第 6 回 相模川川づくりのための土砂環境整備検討会 議事録

第6回 相模川川づくりのための土砂環境整備検討会

検討会資料

平成21年1月26日

図 1-6：出水前後での付着藻類細胞数の回復率

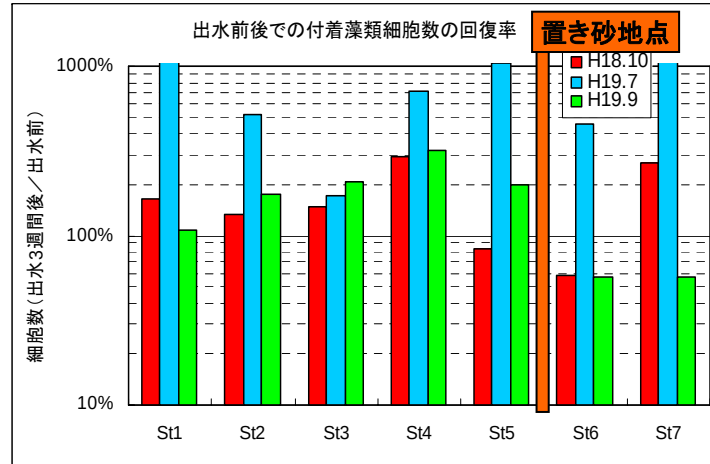
○P2「置き砂下流での付着藻類の回復が高く、置き砂の影響が示唆される」とあるが、置き砂の効果と言い切れるのか。（委員）	○P2 図 1-6 より、示唆されると表現した。ただし、ご指摘の通り H19.9 出水は大出水のため、出水効果と置き砂の効果を完全に分類できず、置き砂効果と断定できるものではないので、今後の検討課題としたい。（事務局） ○台風 9 号の洪水は大きく、置き砂の効果なのかどうか以前に大幅に河道は変わっているため、置き砂の効果と誤解される表現はできるだけ避けた方がよい。（委員）
○前回の検討会では、「相模ダム浚渫土砂を配合する方針が合意された」となっているが、それには「できるだけ、シルト分・粘土分が少ないもの、桂川橋側の相模湖入り口に近い質のよいものを使ってほしい」という意味を込めていたので、確認してほしい。（委員）	○今回の置き砂に使用する土砂は、浚渫土砂の中では比較的粒度の粗いもの、養浜にも使えるようないいものを使う予定。（事務局）
○ダム浚渫土砂の有機分について、強熱減量の結果を現地土砂と比較することで安全性を確認する必要がある。（委員）	○今回調査では、ダム浚渫土と現地発生土の両方の有機分を調査項目に含めている。（事務局） ○将来に向けて害がないように質のよいものから使用してほしい。（委員）
○河川に存在している土砂の粒度は、0.1mm 以下はほとんどゼロであるが、浚渫土砂は細かいものが多いことから、その挙動が一番不安であり、重要である。また、浚渫土砂の有機分あるいは嫌気性についても、どのように河川へ影響を与えるかが心配である。 ○排砂ダムだと一度に 20～30 万 m ³ が流れると想定されるが、特に川の中でも緩やかなところでは、魚に影響を与える。 ○ダムが無いときの河川におけるシルト等の流れ方を把握できれば、一	○0.1mm 以下のシルト分等は海に流れてしまうが、一部はそれが固まって川の中にたまる可能性がある。ある部分に局所的にたまることが問題であり、樹林化の発生源になってしまうので、細かいものはできるだけ排除したほうがよい。（委員） ○黒部川の場合、洪水の減水期に土砂を放流することになっているが、増水期に土砂が流れるようにすれば、細かい土砂が河道内に残ることが少なくなると思われる。（委員）
